Zeitschrift: **Schweizer Ingenieur und Architekt**

Band (Jahr): **98 (1980)**

Wettbewerb Hauptbahnhof Zürich, Projekt Südwest

Architektengemeinschaft **Ralph Bänziger, Claudia Bersin, Jakob Schilling**, Zürich; Statik: **Friedrich Preisig**, Zürich

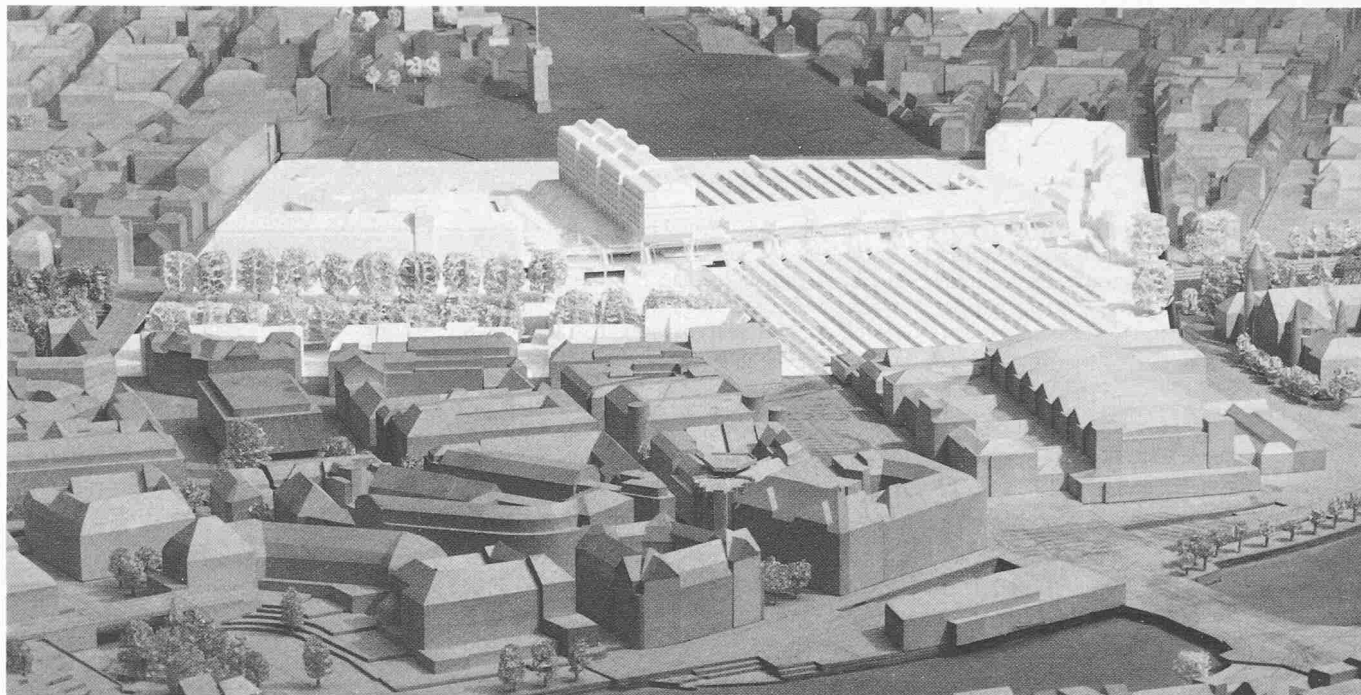
Das Projekt nimmt in seinem durchgehend ausgewogenen Massstab angenehme Rücksicht auf die Stadtstruktur, ohne dabei die wohldurchdachte Grundidee einer vielseitigen Öffnung und Durchdringung zu vernachlässigen. So wird die Über-

brückung zwischen Sihlraum und dem Kreis 5 architektonisch kräftig unterstrichen, wobei die südliche Verlängerung gegen die Sihlpost als einladendes Tor über einer platzartigen Eingangspartie betrachtet werden kann. Von hier wird zudem eine lebendige, über drei verschiedene Innenhöfe führende Verbindung zur Lagerstrasse und zum Langstrassenquartier geschaffen und damit die Möglichkeit für eine weitere organische Planung auch in dieser Richtung aufgezeigt. Auch andere Vorschläge sind interessant, so vor allem die Anordnung des Wohnquartiers gegen die Lagerstrasse oder der Übergang zum rechten Sihllufer und zum Schanzengraben. Hingegen ist die Gestaltung des Bereiches zwischen Sihlpost und Eingangstor nicht

gelöst. Im Gesamten zeichnet sich das Projekt durch seine einfache, bestimmte Haltung aus. Bei der Gleisüberbauung führt der gewählte Montagevorgang wie auch die Art der Pfahlfundationen zu bahnbetrieblich nicht tragbaren Erschwernissen. Für die Realisierbarkeit wären daher erhebliche Modifikationen an der Tragkonstruktion und am Bauvorgang unerlässlich. Die wirtschaftlichen Vergleichsbetrachtungen zeigen ein sehr günstiges Bild. In den Plänen sind interessante zusätzliche Nutzflächen speziell bei den Bürobauten ausgewiesen. Diesen ist besondere Bedeutung zuzumessen, da sie innerhalb der vorgeschlagenen Kuben, die eine bescheidene Bauhöhe aufweisen, verwirklicht werden können.

Walter Schindler, Zürich, **Ueli Roth**, Zürich;
Statik: Prof. Dr. **H. Hugi**, Zürich; **Walter
Ruprecht** und **Peter Osterwalder**, Zürich;
Akustik Bauphysik: **Bernhard Braune**, Zü-
rich

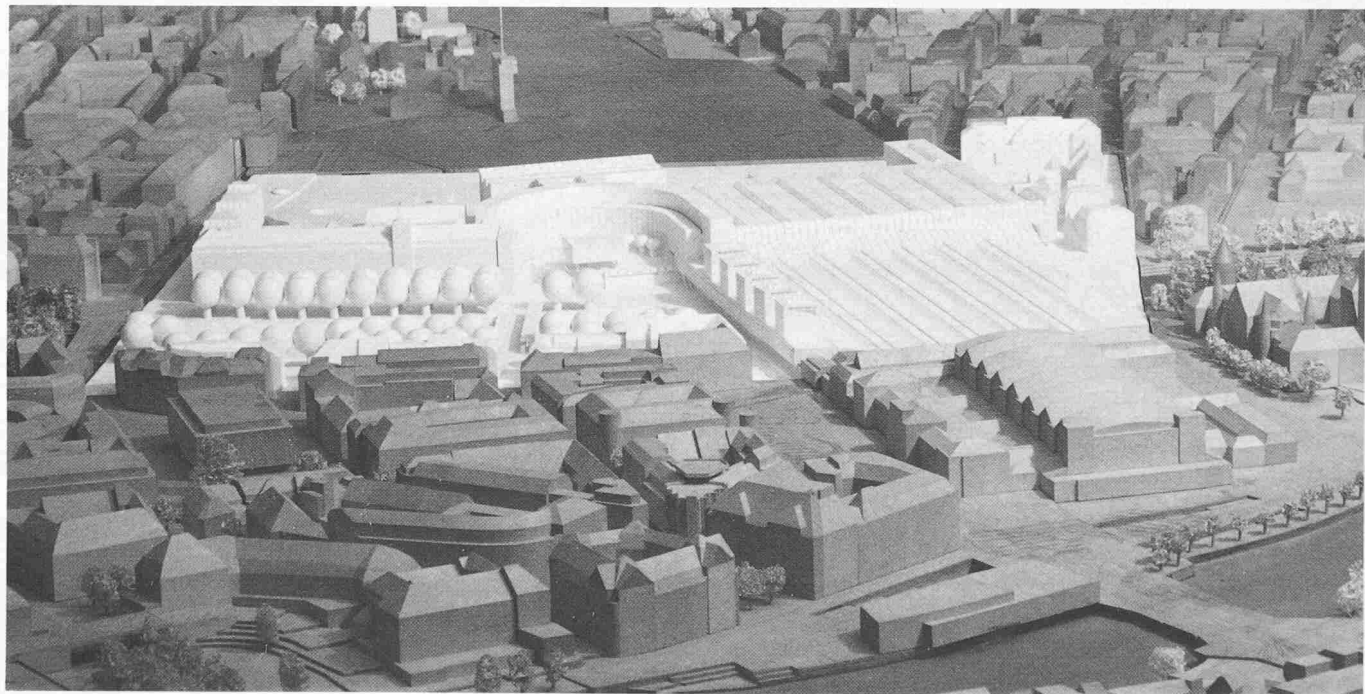
Die Verfasser wollen folgende städtebauliche Ziele erreichen: Der Bahnhofplatz soll eine neue Perspektive und eine – allerdings weit entfernte – räumliche Begrenzung erhalten. Der Reiterkomplex über den Gleisen soll die unter der Perronhalle

«verlorengegangene» Sihl im Luftraum durch entsprechende räumliche Definition wieder in Erscheinung treten und gleichzeitig die Verbindung der Stadtkreise 4 und 5 einladend sichtbar werden lassen. Dabei soll folgerichtig der Sihlraum im Bereich Postbrücke eine Aufwertung erfahren. Die Verschiebung des immer noch mächtigen Hauptkörpers nach Nord-Osten und die attraktive Gestaltung der Überbrückung zum Stadtkreis 5 geben dem Projekt städtebauliche Qualitäten. Der zwischen Sihlpost und Dienstleistungszentrum entstehende Bereich wird aber kaum mehr als ein «Zwischen-Raum».

Bezüglich dem geforderten Busdeck wird als interessanter Beitrag zusätzlich ein provisorisches Zwischendeck vorgeschlagen. Die Erschliessung der Parkieranlage ist auf eine verschränkte Rampenlösung auf der Seite Zollstrasse ausgerichtet. Die Qualität der angebotenen Räume ist befriedigend.

Statisch müssten über das vorgeschlagene neuartige Foundationssystem mit Injektionen in Gleisnähe Nachweise zur tatsächlichen Realisierbarkeit beigebracht werden. Die Foundationen im Bereich des zukünftigen Bahnhofes Museumstrasse sind technisch zwar machbar, jedoch aufwendig.

Theo Hotz AG, Architekten und Planer, Zü-
rich; Bearbeiter: **Theo Hotz**; Mitarbeiter:
Heinz Moser; Statik: Prof. **H. Hauri**, Zürich,
H. R. Fietz AG, Zürich

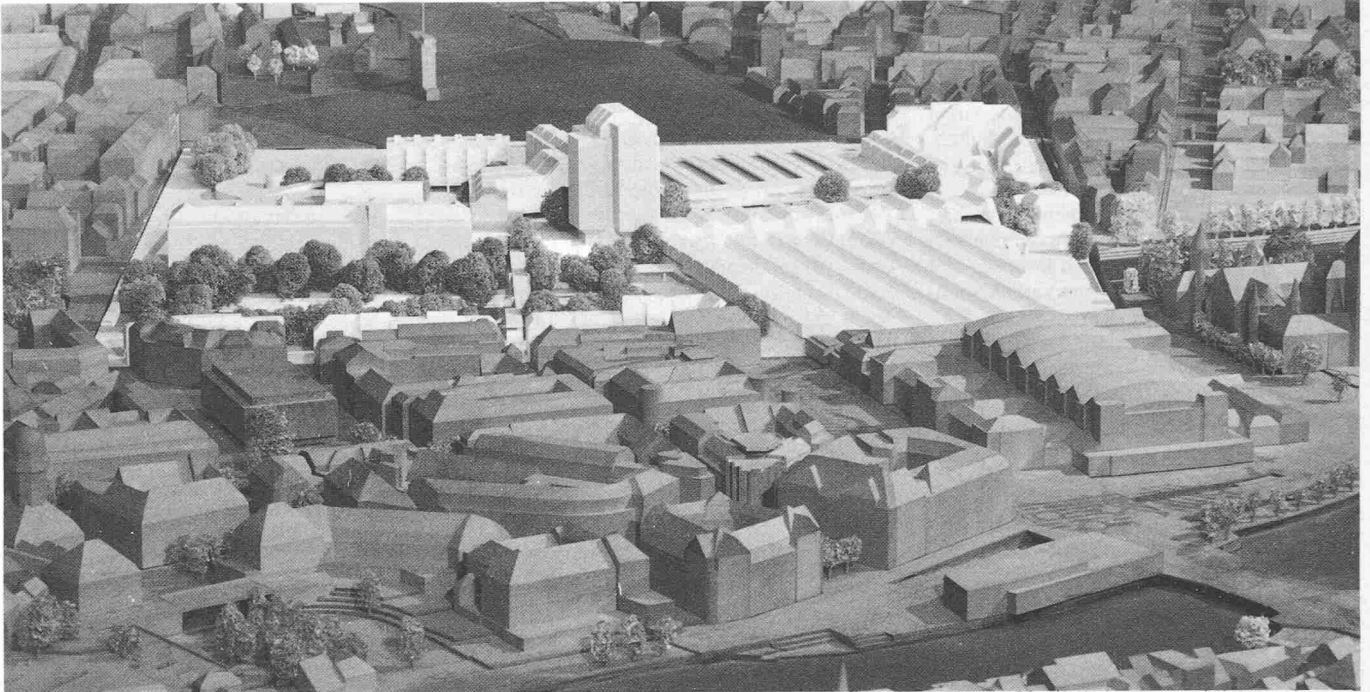
Dieses Projekt, das durch seine Kohärenz hervor-
steicht, ist eine Entwicklung des Projektes 1978 vom
Baukörperlichen zum Räumlichen: Die Idee einer
Akzentbildung ist im neuen Projekt wieder aufge-
nommen worden, wobei die Hauptbedeutung nicht
auf dem zu bauenden Objekt liegt, sondern in der

Neubildung von städtischem Raum. Der Bahnhof
mit den vorgesehenen Anbauten soll zusammen
mit der Sihlpost und ihrer Erweiterung Richtung
Lagerstrasse einen Riegel zwischen Bahnhofstrasse-
Quartier und Sihlraum einerseits und den Stadt-
kreisen 4 und 5 andererseits bilden. Was jenseits die-
ses Riegels entstehen wird oder vorhanden ist, tritt
erst an zweite Stelle und die nicht näher bestimmte
Entwicklung soll abhängig von einer späteren Nut-
zung Gestalt finden. Im Rahmen dieses Konzeptes
bedeuten die jetzt vorgeschlagenen Bauten einen
Abschluss in der Entwicklung des städtischen Rau-
mes südlich des Bahnhofes. Allerdings wirkt der

vorgeschlagene Riegel der gewünschten intensiven
Verbindung der Kreise 4, 5 und 1 entgegen. Die
durch dieses starke Projekt vertretene städtebauliche
Idee findet keinen entsprechenden Ausdruck in der
Gestaltung des halbrunden Platzes.

Die funktionellen Anforderungen werden bei die-
sem Projekt teilweise dem architektonischen Kon-
zept untergeordnet. Für die Gleisüberbauung bietet
das Projekt eine konstruktiv und in bezug auf den
Bauvorgang im Gleisbereich gute Lösung, die nach
gewissen geringfügigen Modifikationen allen
bahnbetrieblichen Randbedingungen bestmöglich
Rechnung zu tragen vermag.

Helmut Rauber, Alfons Riklin, Jakob Montalta, Zürich, Verkehrs- und Bauingenieur: Schubiger AG, Zürich

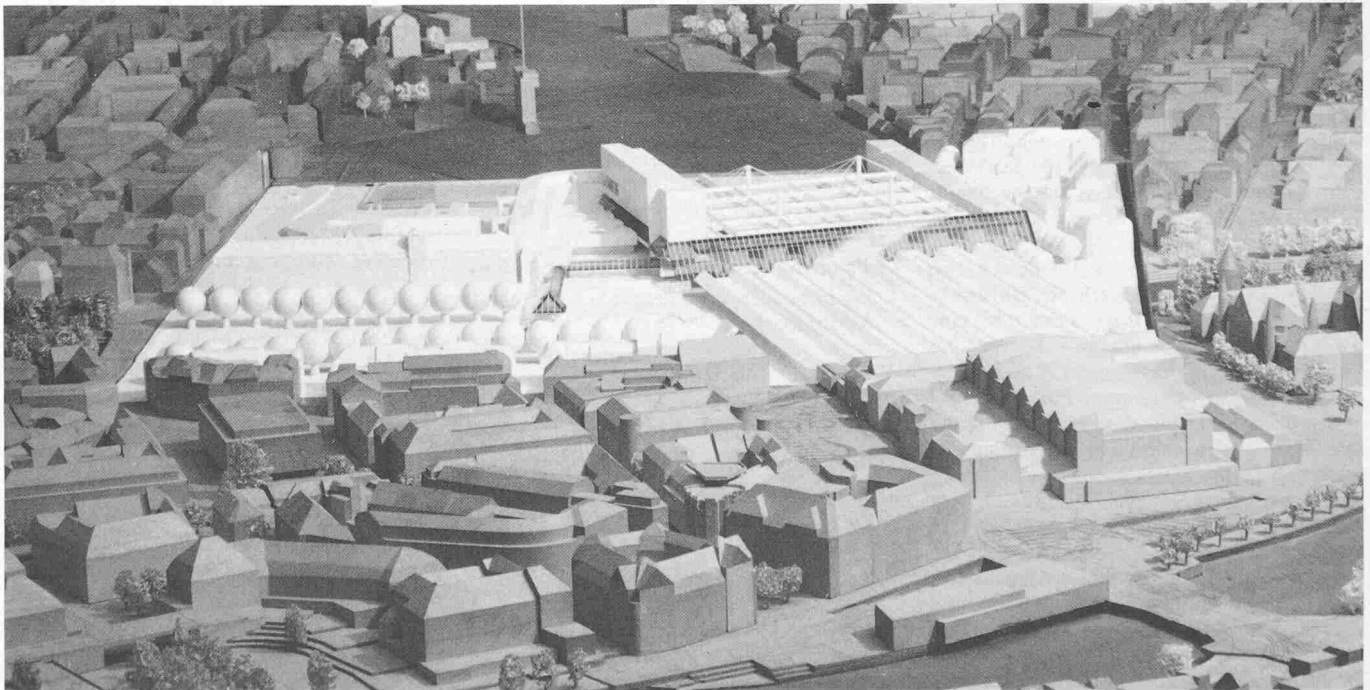
Im Zuge der Überarbeitung wurde das aus zwei Hochhauskomplexen bestehende Projekt redimensioniert. Der städtebauliche Akzent wurde zwar beibehalten, aber auf ein einziges Hochhaus konzentriert. Die neue baukörperliche Gestaltung ent-

wickelte sich damit von einer einheitlichen plastischen Gruppe zu einer Addition von einzelnen, formal unterschiedlichen Baukörpern. Der dominierende Baukörper erscheint, obwohl an einem städtebaulich sinnvollen Ort, in seiner kubischen Gestaltung wenig überzeugend.

Die Hauptebene (öffentliche Zone, Restaurant, Läden) liegt mit etwa 8,5 m über Strassenniveau relativ ungünstig. Der freistehende Wohntrakt ist gut orientiert. Hingegen sind die Räume auf der Gleisseite dem Lärm ausgesetzt. Die Erschliessung von der Zollstrasse und von der Lagerstrasse ist in der Gleisüberbauung gut integriert. Die dem Fussgän-

ger angebotenen weiträumigen Beziehungen wirken grosszügig, sind aber überdimensioniert. Als Konsequenz der zu reichlich bemessenen Fussgängerzonen ergibt sich eine Benachteiligung der funktionellen Beziehungen und eine Beeinträchtigung der Auffindbarkeit. Die erwünschte Flexibilität ist gewährleistet. Allgemein ist die Raumqualität befriedigend.

Bei der Gleisüberbauung werden die Vorteile des gewählten Taktschiebverfahrens quer zum Gleis durch zu viele Hilfsstützen vermindert; im übrigen handelt es sich um eine bautechnisch gute Lösung.
